# 海老川上流地区土地区画整理事業の雨水対策についての意見書

今本博健

図1 土地区画整理事業の防災対策（令和4年建設委員会説明資料より）

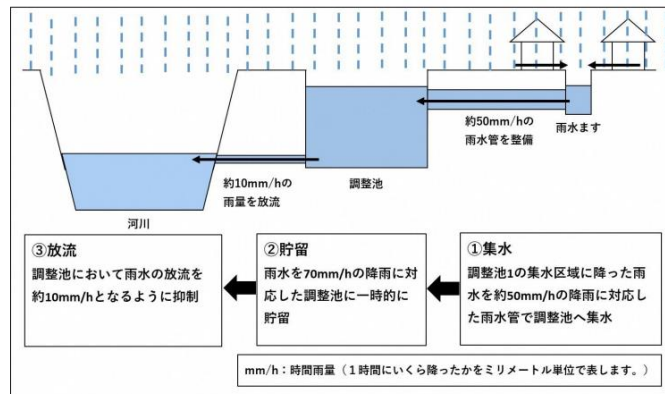
降雨規模は、年超過確率および継続時間での雨量が示されているだけで、ピーク雨量などの時間分布が示されていない。このため、50mm/h 対応の雨水管や70mm/h 対応の調整池が所定の機能を発揮できるかが不明である。

6つの集水区域の調整池の容量は137mmの雨量を貯留できる大きさとしている。この場合、降雨パターン④では24時間で163mm、⑤では9時間で516mm、⑥では9時間で221mmの雨量であるから、放流をしなければ、調整池は満水以上となり、溢れることになる。このため、10mm/h相当をポンプ放流することになっている。

このポンプ放流により、④および⑥では満水を回避できるが、⑤では継続降雨量516mmから10mm/h×9h=90mmを引いた426mmを貯留する必要があり、満水以上となる。したがって、⑤に関する限り、雨水対策は成立していない。

調整池からは 10mm/h 相当を河川にポンプ放流するようにしているが、河川が危険状態にあれば、ポンプ放流の実施は許されない。

「令和 4 年建設委員会説明資料」によれば、パターン④の高頻度の降雨でも洪水氾濫が発生している。すなわち、海老川は高頻度の降雨に対してすら危険状態にあり、ポンプ放流は許されない。

土地区画整理事業の雨水対策は、河川管理において許されないポンプ放流の実施を前提としており、破綻している。

雨水対策では調整池の面積が示されていない。6つの調整池の総容量は 52,930m<sup>3</sup> であるので、水深を 2.5m とすれば、面積は 2.1ha と推定される。

したがって、調整池の面積を約 4 倍にする必要がある。

雨水対策の破綻を回避するには、土地区画整理事業の集水区域に降った雨をすべて調整池に貯留する必要がある。

6つの集水区域の面積は 38.6ha であるので、⑤の 516 mm/9h をすべて貯留するには 199,916m<sup>3</sup> の容量が必要である。調整池の水深を海老川調節池と同じ 2.5m とすると、調整池の面積として 8.0ha が必要である。
